改善箇所説明図

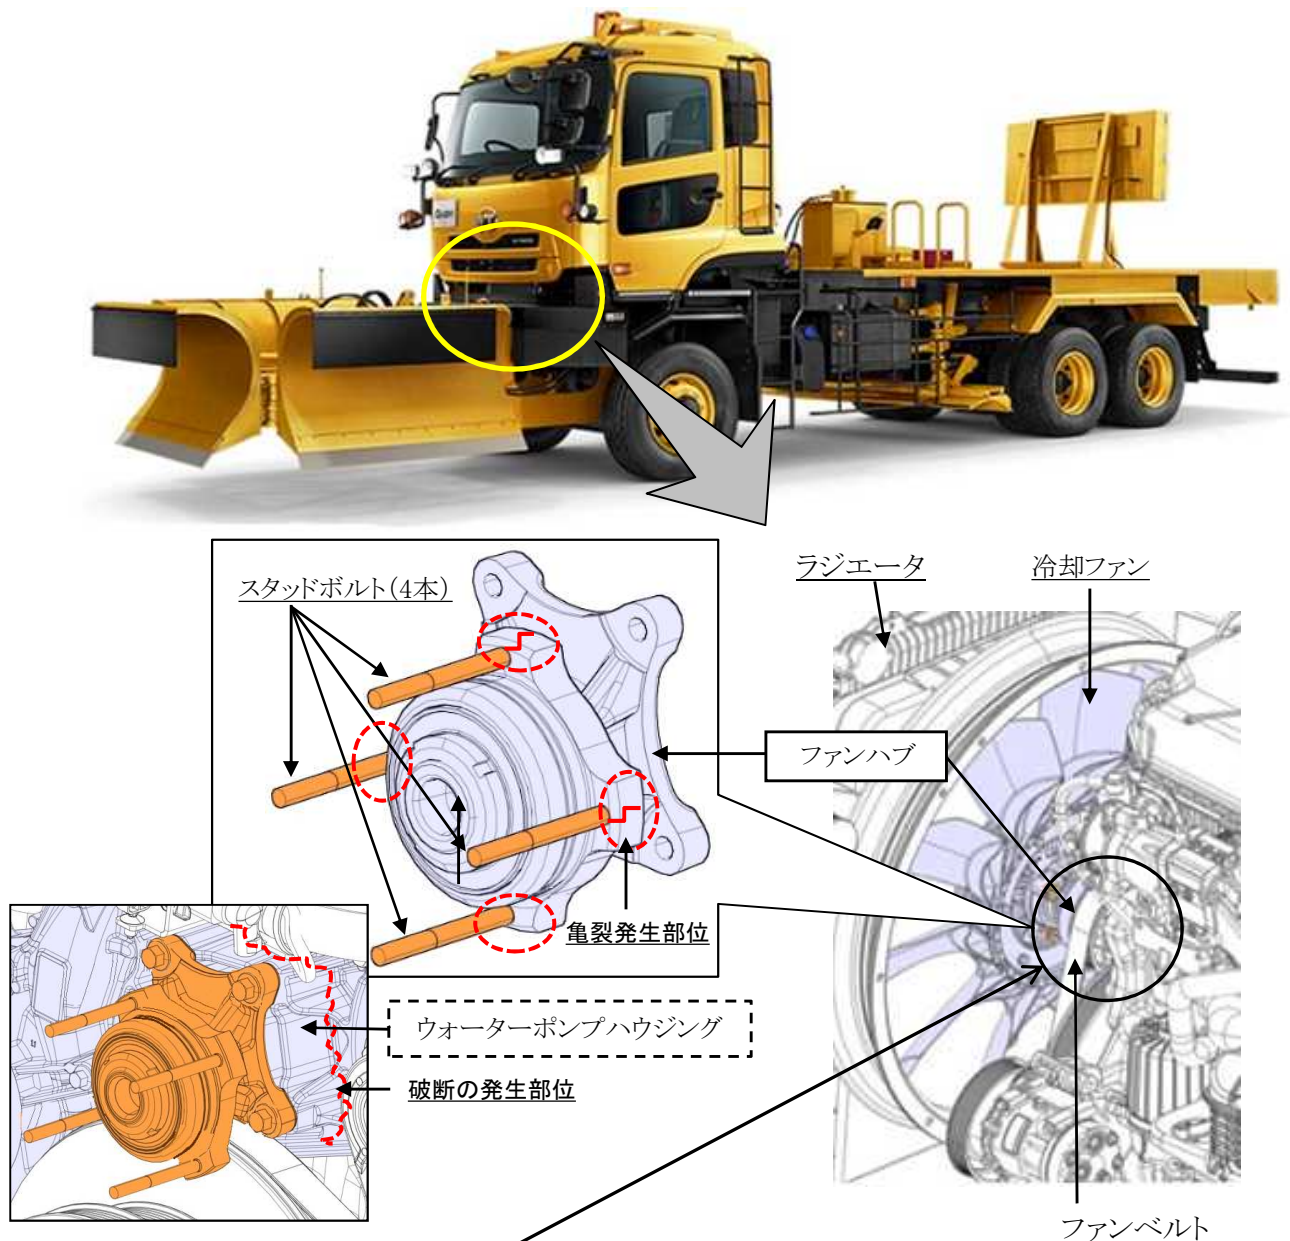
基準不適合発生箇所

大型総輪駆動車の冷却装置において、ラジエータ冷却ファンと締結するファンハブに取付けたスタッドボルトの締付け方法が不適切なため、当該ハブのスタッドボルト挿入部に亀裂が発生し緩むものがある。そのため、冷却ファンが回転振れし当該ハブ固定部のウォーターポンプハウジングに負荷が掛かりウォーターポンプハウジングが破断すると、冷却ファンと一体でラジエータ側へ脱落して、最悪の場合、ラジエータコアが損傷し冷却水漏れにより走行不能、または、ウォーターポンプハウジングの一部破片が路上に落下するおそれがある。

改善措置の内容

全車両、ファンハブとスタッドボルトを新品と交換し、当該ボルトを規定トルクで締付ける。

識別：作業完了車には、冷却ファン固定ナットの頭部に識別ペイント(白色)を塗布する。
